## VKMA 05609 / VKM 25207

Biuletyn Techniczny – Styczeń 2013

Chevrolet, Opel, Vauxhall

Zamiana zestawu naprawczego układu rozrządu SKF  
Zestawy VKMA 05608 i VKMA 05702 zostały zastąpione zestawem  
VKMA 05609

## Zawartość zestawu VKMA 05609

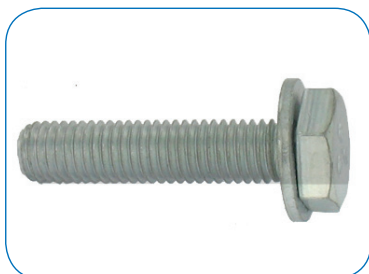
Zgodnie z potrzebami mechaników oraz zmianami wprowadzonymi przez producenta samochodów, SKF zamienia zestawy VKMA 05608 i VKMA 05702 na jeden zestaw VKMA 05609. Wszystkie metalowe elementy oraz pasek rozrządu zostają takie same, SKF połączył wszystkie elementy w jeden zestaw. Główną różnicą pomiędzy poprzednimi zestawami naprawczymi jest długość śruby mocującej rolękę prowadzącą.

Śruba mocująca napinacz oraz śruba mocująca rolkę prowadzącą są wspólne dla obu zestawów.

### VKMA 05609

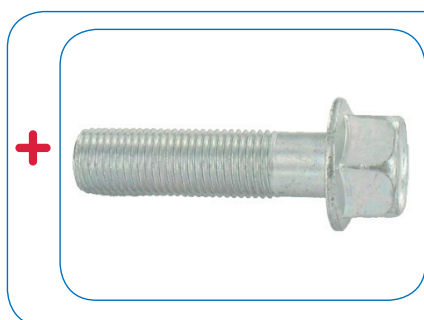
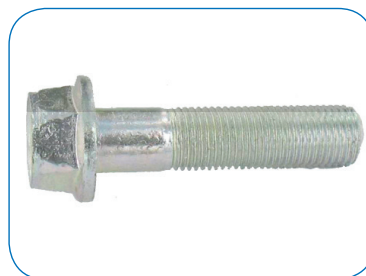
Zestaw SKF tak jak zestaw OE zawiera dwie śruby mocujące rolkę prowadzącą (1606389 – 93188137)

Długość nowej śruby musi być taka sama jak długość starej śruby.

+ Śruba napinacza  
M10x45

Śruba rolki **lub**  
M12x45

Śruba rolki  
M12x50

Zmiana rolki prowadzącej VKM 25207 (rolka ta wchodzi w skład zestawu VKMA 05609)

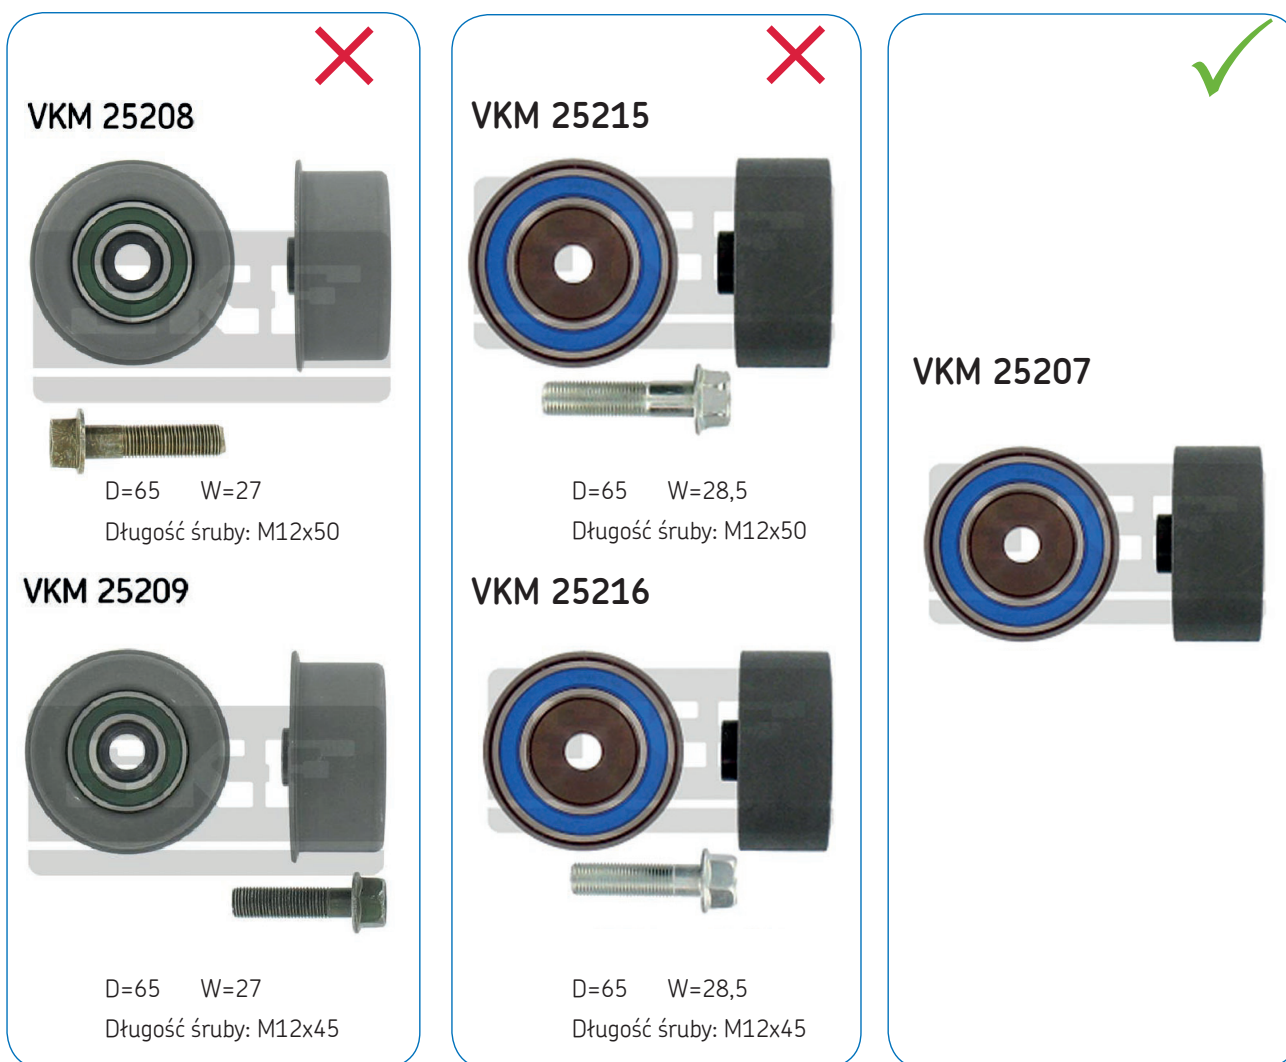
General Motors zmienił wzór dwóch rolek. Rolki VKM 25208 i VKM 25209 zostały zastąpione odpowiednio rolkami VKM 25215 i VKM 25216. Nowe rolki są przystosowane do większych obciążeń. Biorąc pod uwagę, że rolki VKM 25215 i VKM 25216 są takie same a różnią się jedynie długością śruby mocującej SKF oferuje jeden zestaw VKM 25207 (bez śruby) o podwójnym zastosowaniu.

Wszystkie potrzebne elementy wchodzą w skład zestawu VKMA 05609.
